Ministero della Transizione Ecologica

OGGETTO:[ID_VIP: 5633] – Intervento di completamento dei lavori di ampliamento del serbatoio di Maccheronis, comune di Torpe (Nu). Valutazione Preliminare ai sensi dell’art. 6, c. 9, del D.Lgs. 152/2006. Nota Tecnica

Figura 5 interventi in progetto di ampliamento della Diga

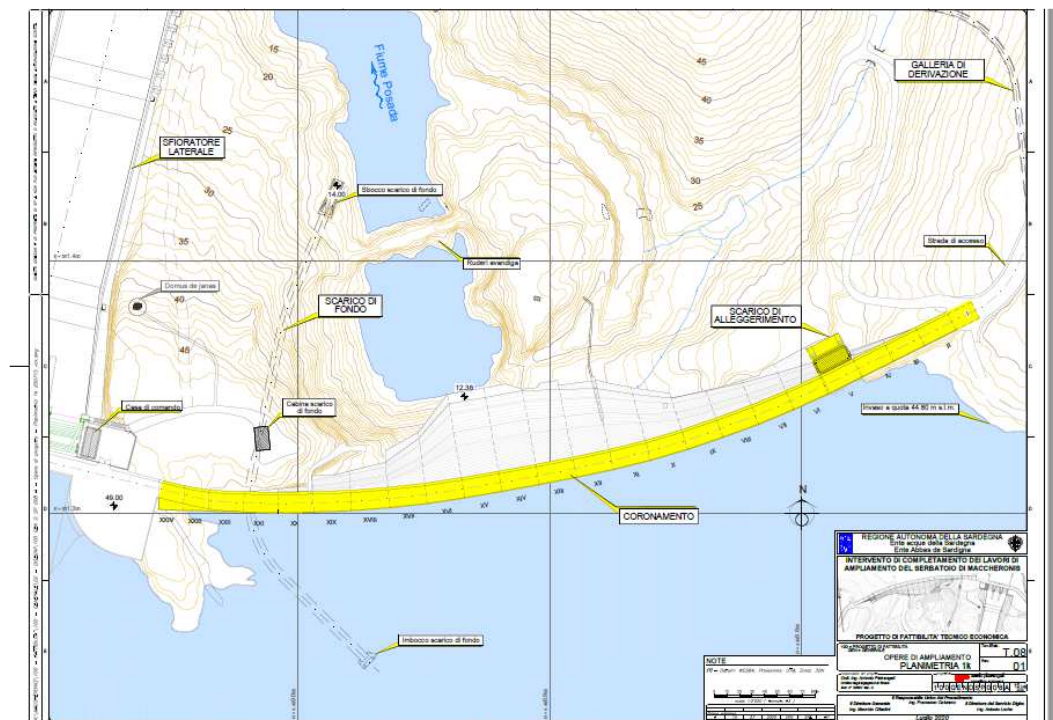
Secondo quanto dichiarato dal Proponente il progetto in oggetto prevede complessivamente la realizzazione dei seguenti interventi:

- *Ripristino dello scarico di superficie in fregio allo sbarramento con soglia sfiorante a quota 44,80 m;*
- *Coronamento diga e canne drenanti – Previsto nuova realizzazione della viabilità sommitale SP 67. Questa sarà ampliata (da singola a doppia corsia) e posta su impalcato sostenuto da pile ammorsate al punto mediano di ciascun concio diga. Realizzazione di nuove canne drenanti così come da progetto del 2005;*
- *Adeguamento del sistema di monitoraggio e strumentazione;*
- *Scarico di alleggerimento - Sostituzione della paratoia a settore esistente con una a ventola;*
